改善箇所説明図

S1000R

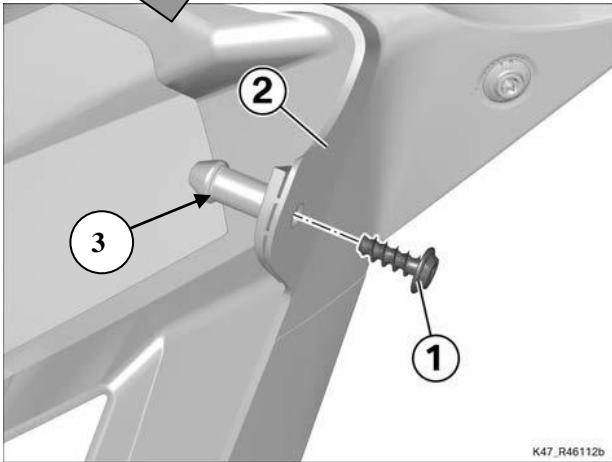
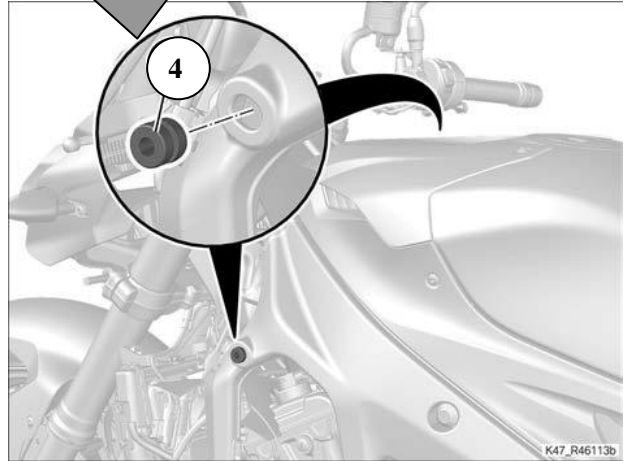
基準不適合発生箇所

左右のサイドパネルにおいて、固定ピン部分の接着が不適切なため、高速走行時の風圧により当該部分の接着が剥がれることがある。そのため、サイドパネルの車体への固定個所の一部が外れ、外れかかったサイドパネルが運転者にぶつかるおそれがある。

固定ねじ上に白ペイントマークを付ける (図示とおりに)

改善の内容

全車両、接着が剥がれないよう固定ピン部分をねじ留めするとともに、固定ブッシュの一部を対策品に交換する。また、固定ピン部分の接着が既に剥がれている場合は、新品のサイドパネルに交換して同様の措置を行う。
